SERVICE INFO – INA 0008

Szerelési utasítás

az 532 0158 10 és 532 0189 10 számú vezetőgörgőkhöz

LuK-AS sz.: 532 0158 10 (régí)
532 0189 10 (új)

1. ábra: 532 0158 10 (régí változat)

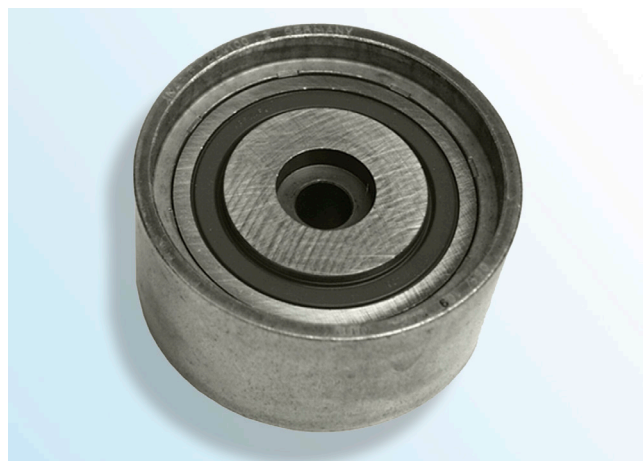
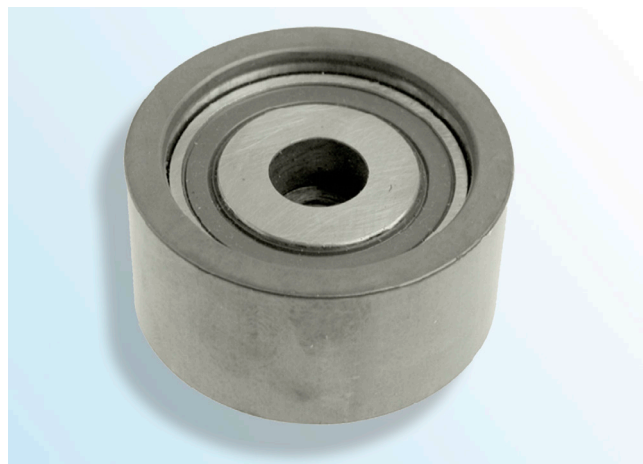
Az 532 0158 10 számú terelőgörgőt az 532 0189 10 cikkszámú helyettesíti.
A feszítőgörgő szereléséhez a csomagolásban található csavarokat kell használni.

Hibás csavarok használata motorkárosodásokhoz vezethet!

Az 532 0158 10 cikkszámú terelőgörgőt egy 40 mm-es menethosszúságú belső kulcsnyílású csavarral kell beszerelni.

Az 532 0189 10 cikkszámú terelőgörgőt egy 30 mm-es menethosszúságú belső kulcsnyílású csavarral kell beszerelni.
